COMMUNAUTE D'AGGLOMERATION DU BASSIN D'AURILLAC

**SITE PATRIMONIAL REMARQUABLE
SPR D'AURILLAC**

MODIFICATION n°2

NOTICE DE PRESENTATION DE LA MODIFICATION n°2

DOCUMENT GRAPHIQUE RÉGLEMENTAIRE - POINT n°1 Site de Boudieu – Ouest Hippodrome

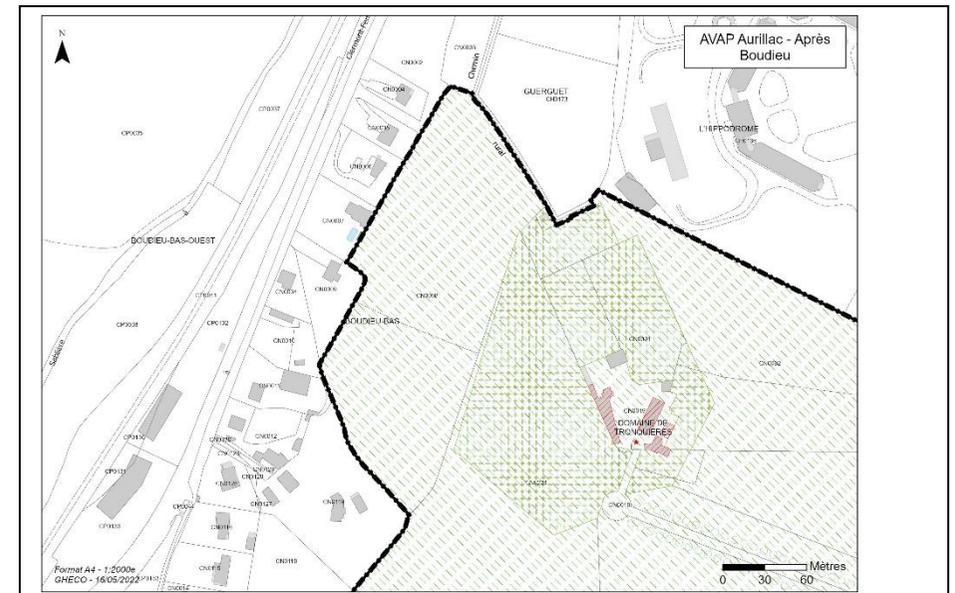
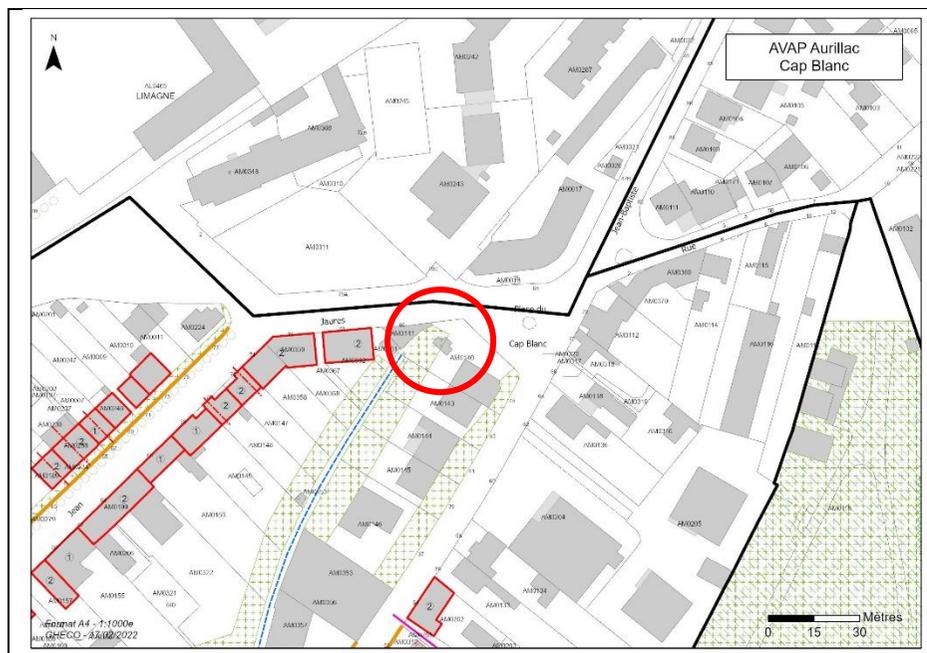
- on conserve le secteur PH
- on conserve la légende « ESPACES OUVERTS OU PRAIRIES » (hachures vertes)
- on supprime la légende « jardin d'agrément », qui ne correspond pas à la nature du site (prairie)

DOCUMENT GRAPHIQUE REGLEMENTAIRE - POINT n°2 Cap Blanc

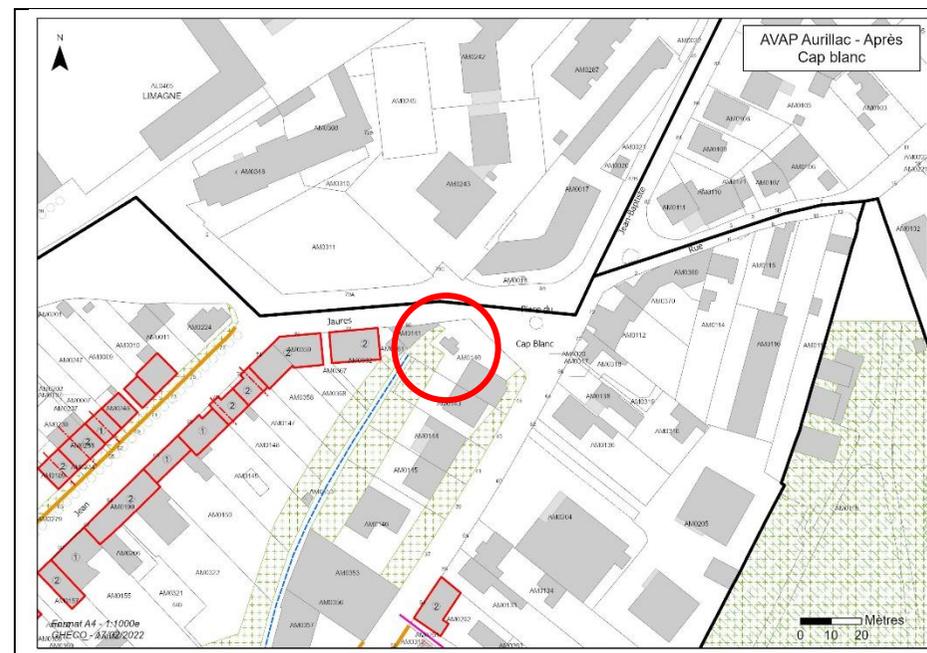
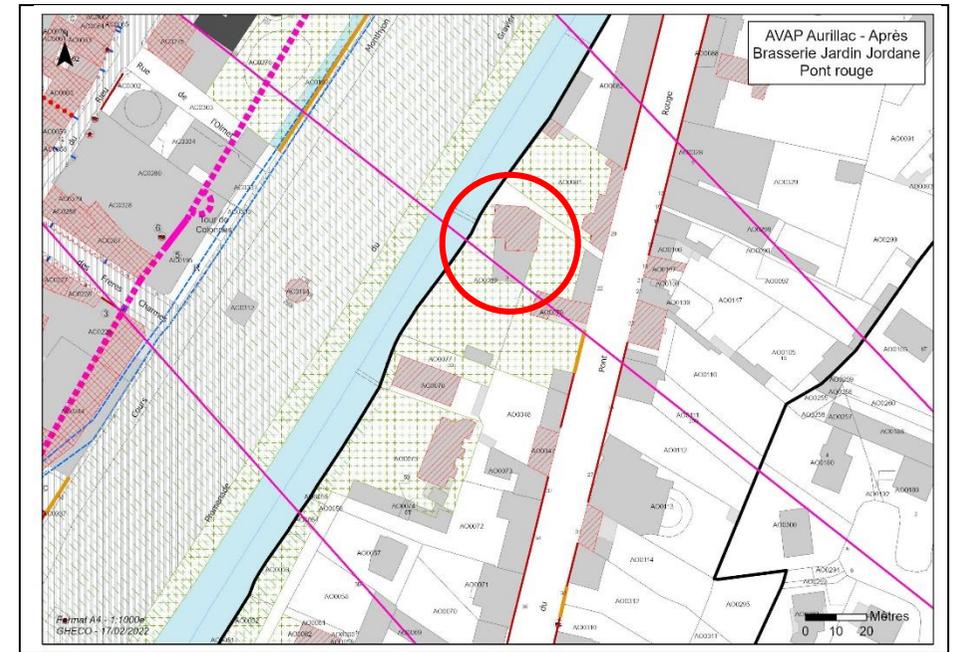
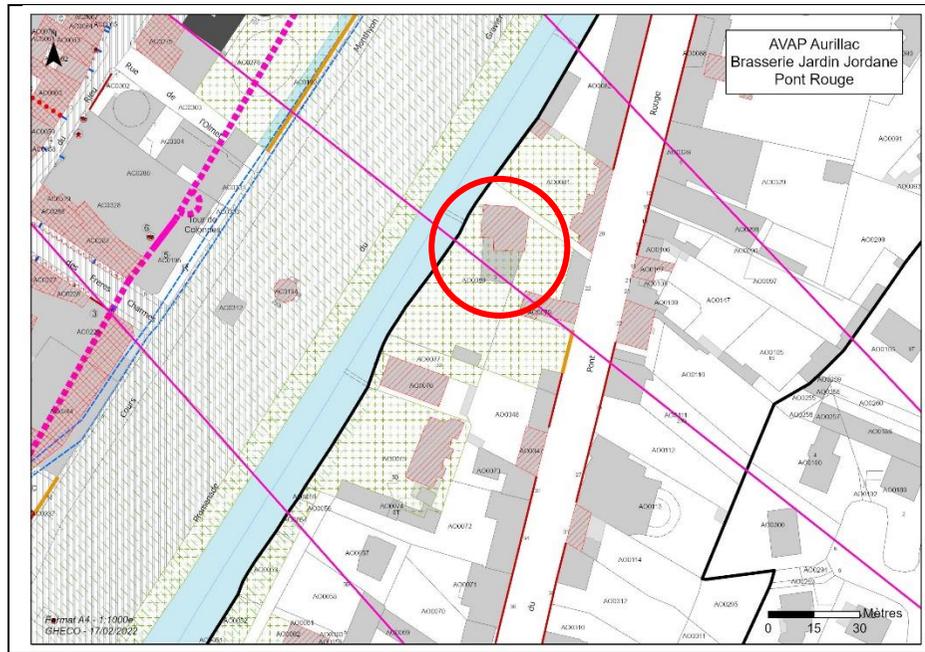
La trame « jardins d'agrément » se superpose à l'emprise bâtie.

La trame jardin d'agrément doit être supprimée, pour prendre en compte la construction en place, édifiée antérieurement à la création de le la ZPPAUP (cadastre pas à jour au moment de la création en 2016).

DOCUMENT GRAPHIQUE REGLEMENTAIRE - POINT n°3 abords de Jordane – construction sur trame jardin

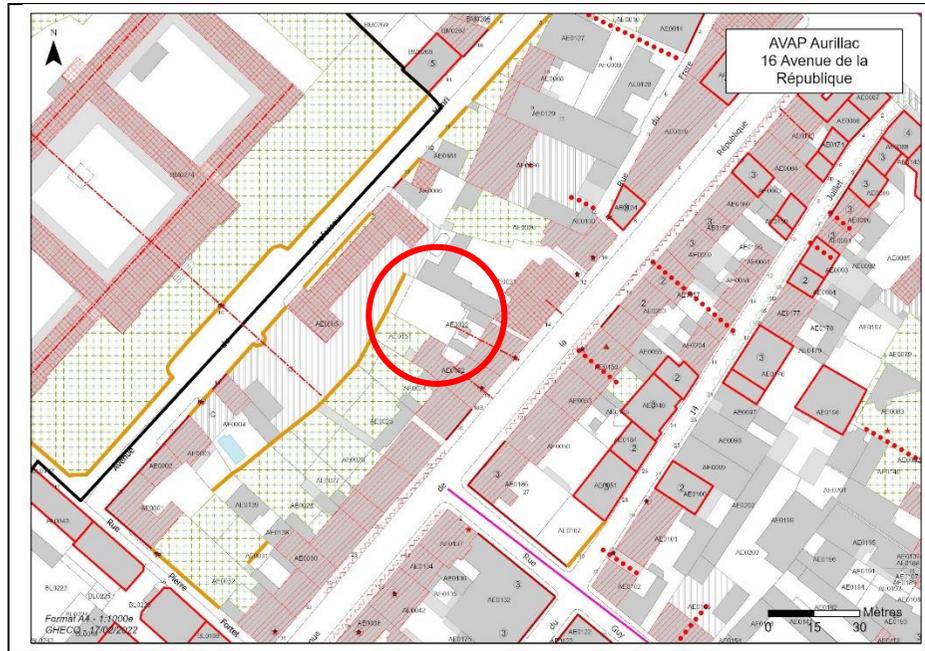
La trame de « jardin d'agrément » se superpose au bâti.

La trame jardin d'agrément doit être supprimée, pour prendre en compte la construction en place, édifiée antérieurement à la création de la ZPPAUP (cadastre pas à jour au moment de la création en 2016).

DOCUMENT GRAPHIQUE REGLEMENTAIRE - POINT n°4 16 avenue de la République

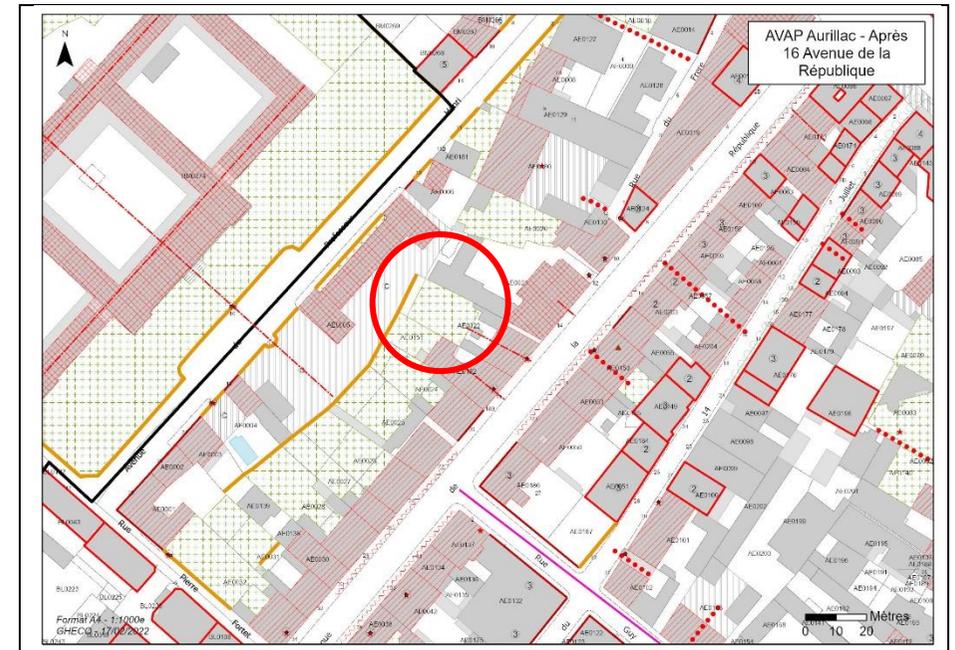
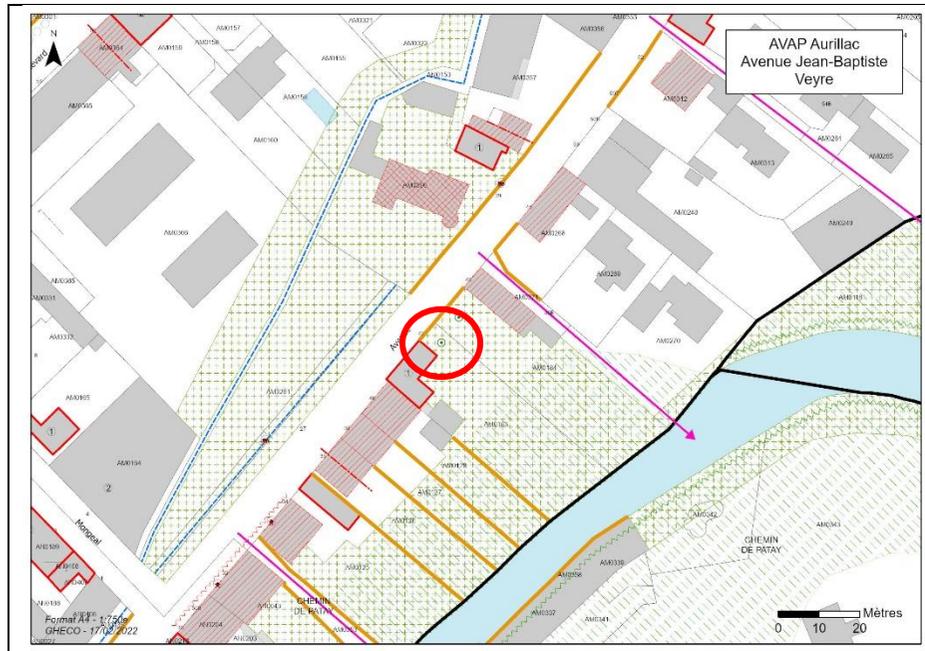
Une trame jardin d'agrément couvre une série de jardins « arrières » entre les immeubles de l'avenue de la République et l'hôpital. Le jardin n'a pas été protégé sur la parcelle AE22, qui présente pourtant les mêmes caractéristiques que les jardins voisins.

- ajout d'une trame jardin d'agrément sur l'espace arrière de l'immeuble, en continuité de la série de jardins protégés au sud-ouest

DOCUMENT GRAPHIQUE REGLEMENTAIRE - POINT n°5 40 – 46 avenue JB Veyre

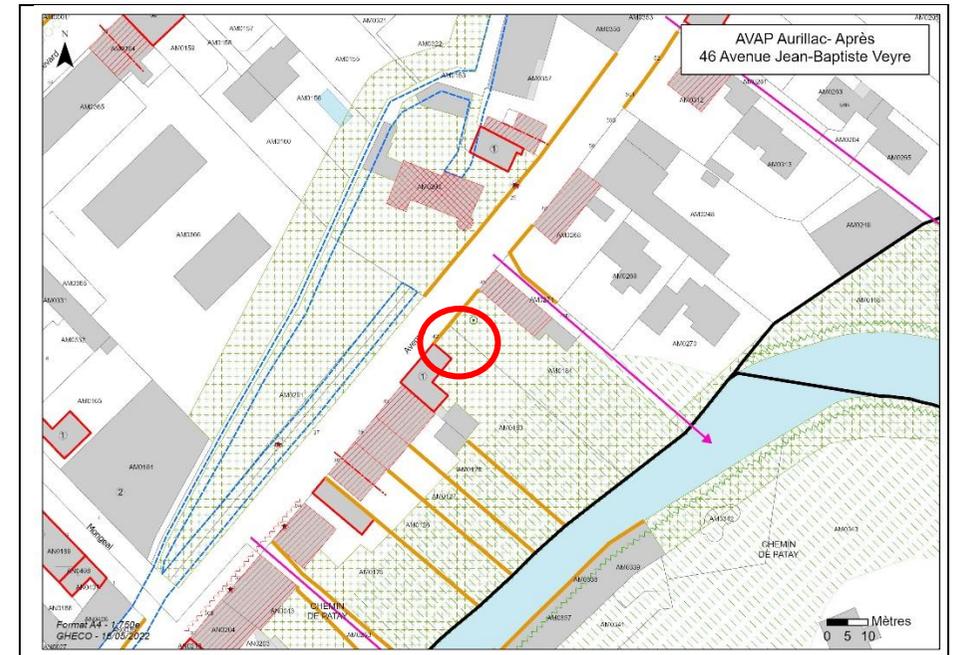
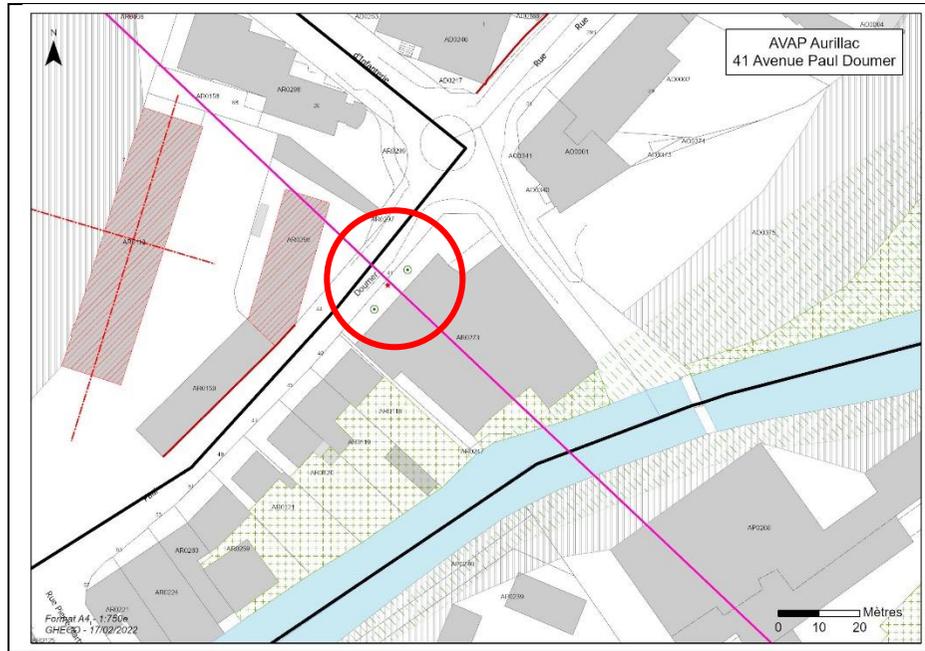
Un arbre protégé a été coupé en 2020. Un mur a été édifié à son emplacement.

- suppression de l'arbre abattu

DOCUMENT GRAPHIQUE REGLEMENTAIRE - POINT n°6 41 Avenue Paul Doumer

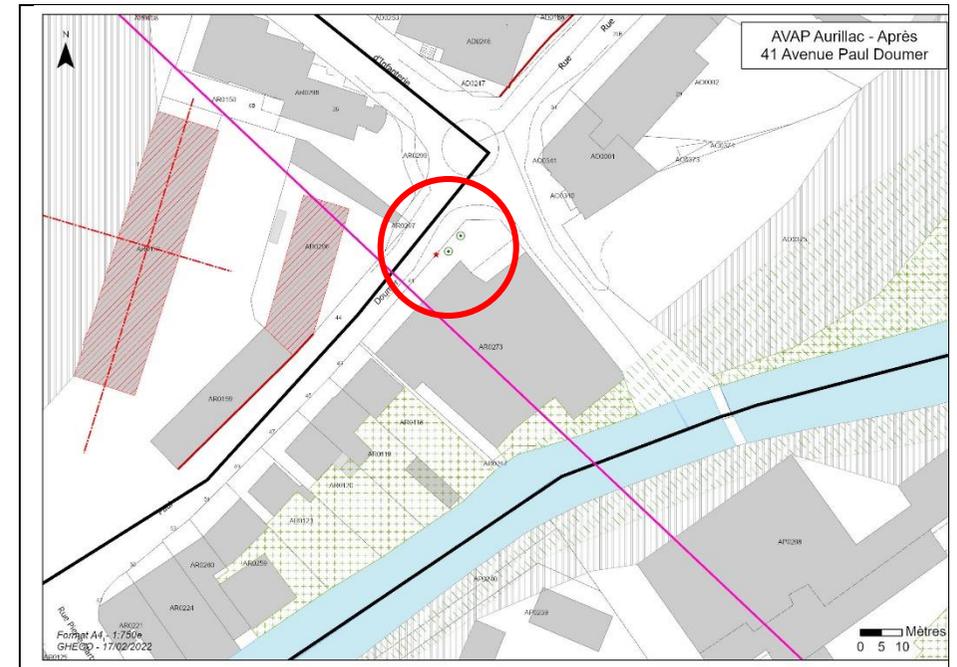
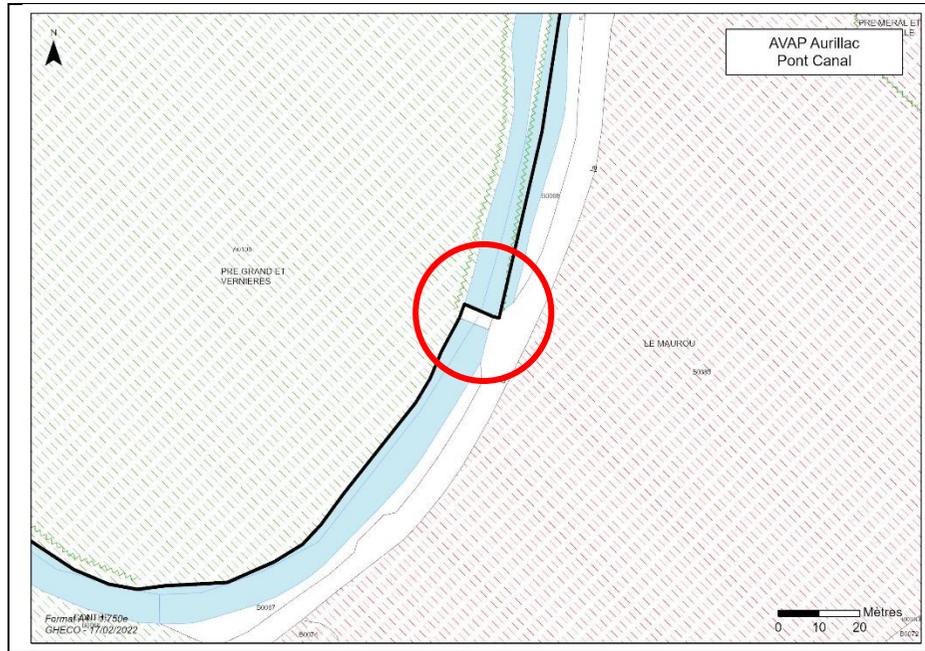
La position des 2 arbres protégés et de l'élément architectural (portail avec grille et piliers) est erronée par rapport à la situation réelle sur le terrain (erreur matérielle).

- ajustement des 2 arbres protégés selon la réalité du terrain
- déplacement de la protection du portail et ses piliers selon la réalité du terrain

DOCUMENT GRAPHIQUE REGLEMENTAIRE - POINT n°7 Pont canal

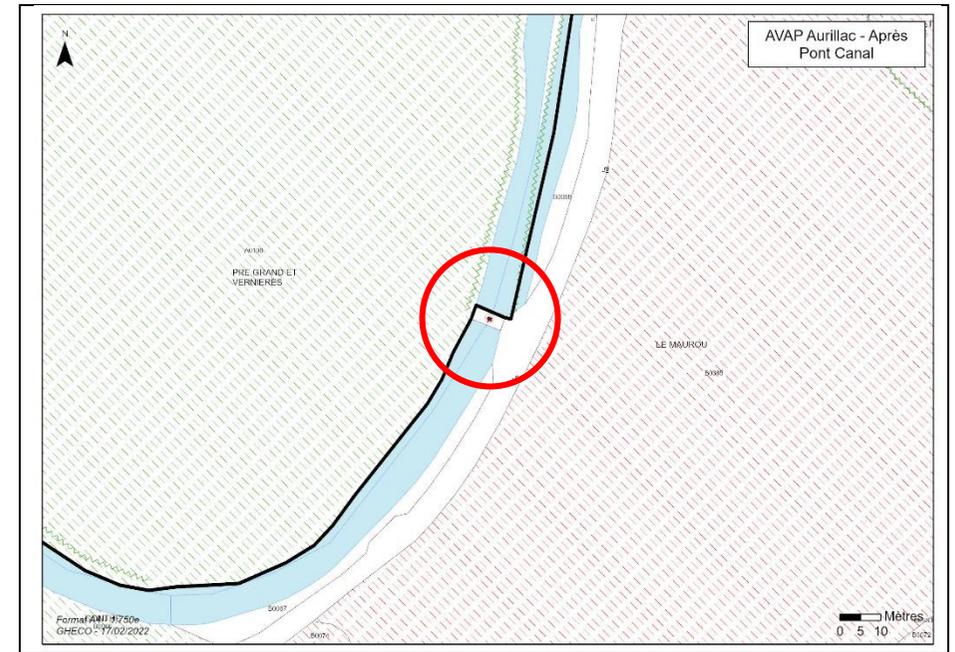
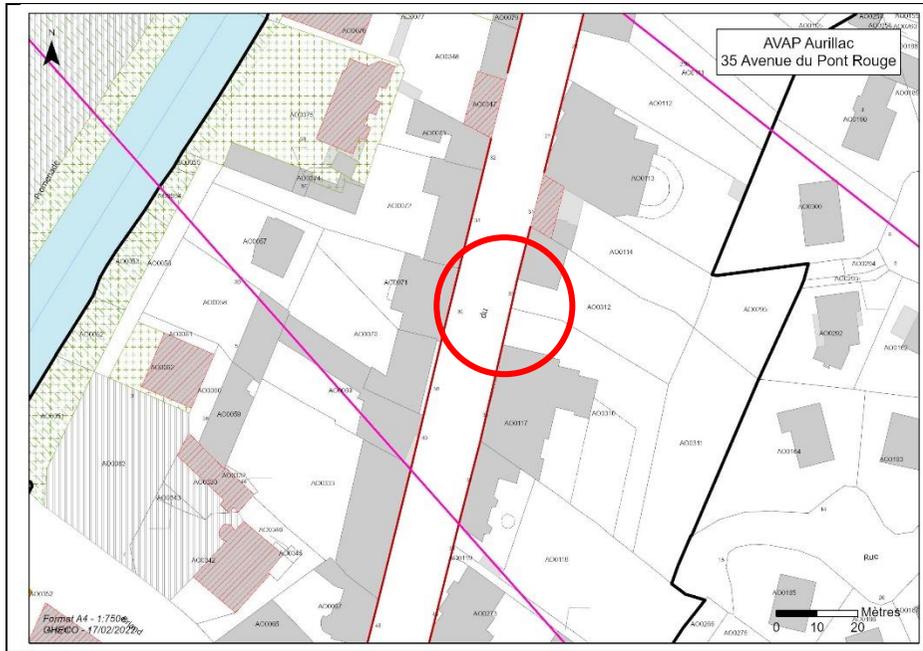
il s'agit d'un élément de patrimoine oublié en 2016, non protégé à l'AVAP.

- ajout d'un élément architectural spécifique : pont
- mention « pont » portée au plan

DOCUMENT GRAPHIQUE REGLEMENTAIRE - POINT 11

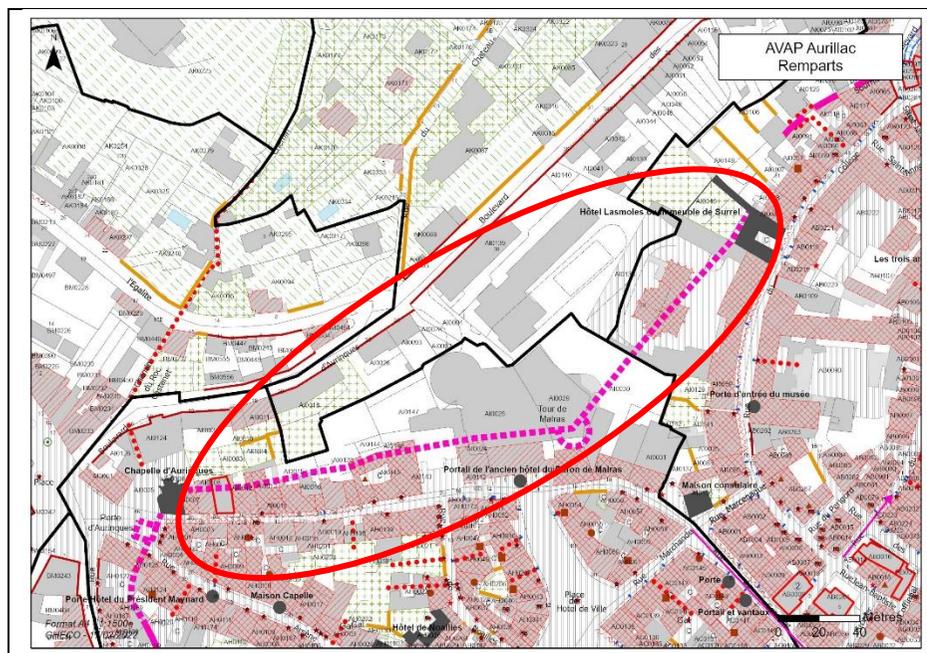
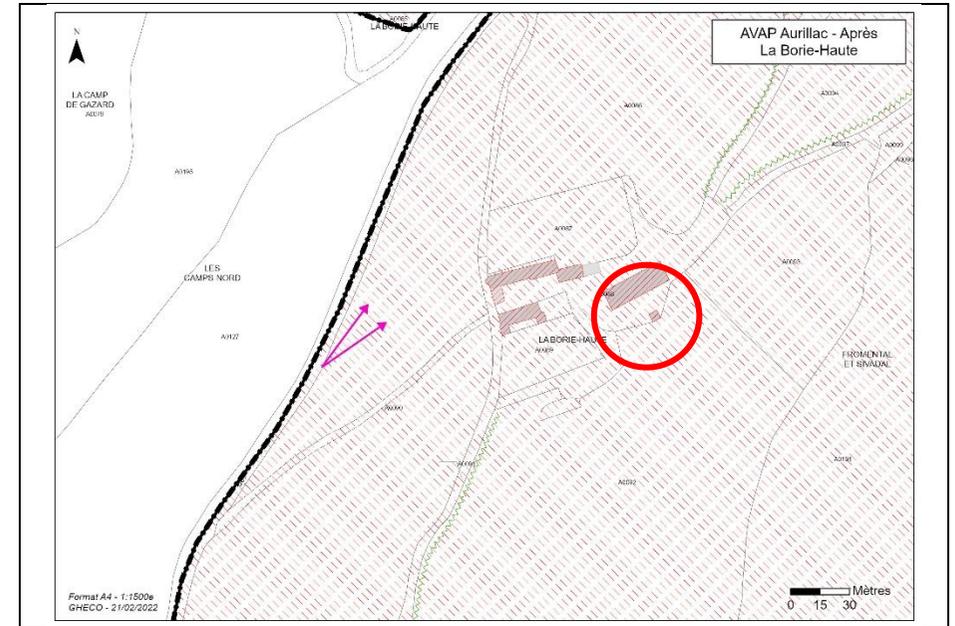
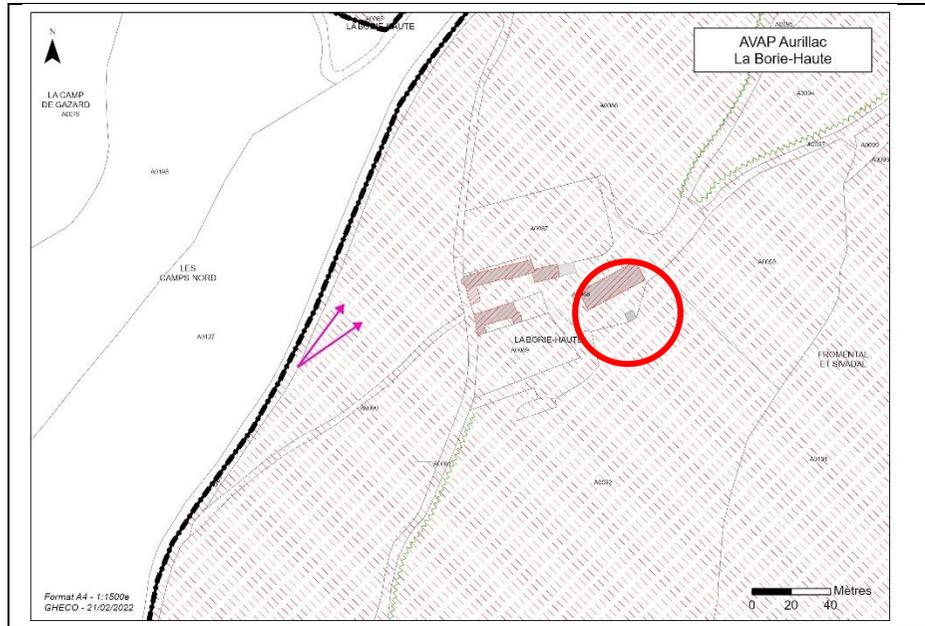
Suite à des études et diagnostics complémentaires sur les traces de remparts et muraille de la ville, l'UDAP demande de compléter et corriger le plan réglementaire.

- corrections/compléments de la trame « traces supposées de remparts »
- ajout d'une trame « muraille bâtie »

DOCUMENT GRAPHIQUE REGLEMENTAIRE - SUITE ENQUETE PUBLIQUE
angle rue Guy de Veyre et rue du 14 juillet (parcelle AE186)

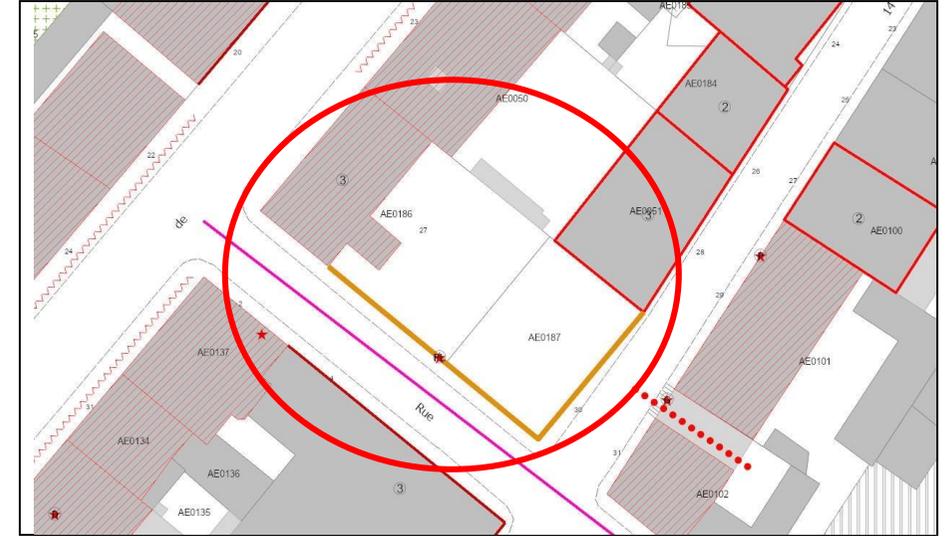
- **2 sont sans objet**
- **Demande de repérage des piles et le mur constituant la limite entre la parcelle AE 186 et la rue Guy de Veyre**

Le plan est complété :
